*Ministero dell' Ambiente
e della Sicurezza Energetica*

OGGETTO: [ID: 9865] Varianti in ingresso alla stazione elettrica esistente Montecorvino delle linee a 380 kv in semplice Terna "Montecorvino Laino 1" e "Montecorvino - Laino 2". Valutazione Preliminare ai sensi dell'art. 6, c. 9, del D.Lgs. 152/2006. Nota Tecnica.

Figura 2 distanza Siti Natura 2000 e alle Aree Naturali Protette (EUAP)

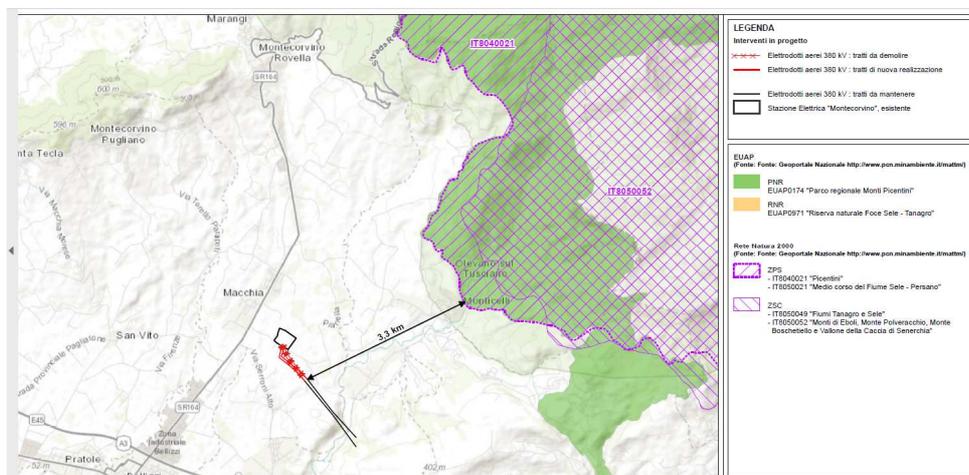
Per quanto riguarda la presenza di riserve e parchi naturali, zone classificate o protette ai sensi della normativa nazionale (L. 394/1991), zone classificate o protette dalla normativa comunitaria (siti della Rete Natura 2000, direttive 2009/147/CE e 92/43/CEE), il Proponente dichiara che non sono presenti aree naturali protette direttamente interferite dall'intervento.

- per quanto riguarda la presenza di riserve e parchi naturali, zone classificate o protette ai sensi della normativa nazionale (L. 394/1991), zone classificate o protette dalla normativa comunitaria (siti della Rete Natura 2000, direttive 2009/147/CE e 92/43/CEE), non sono presenti aree naturali protette direttamente interferite dall'intervento;
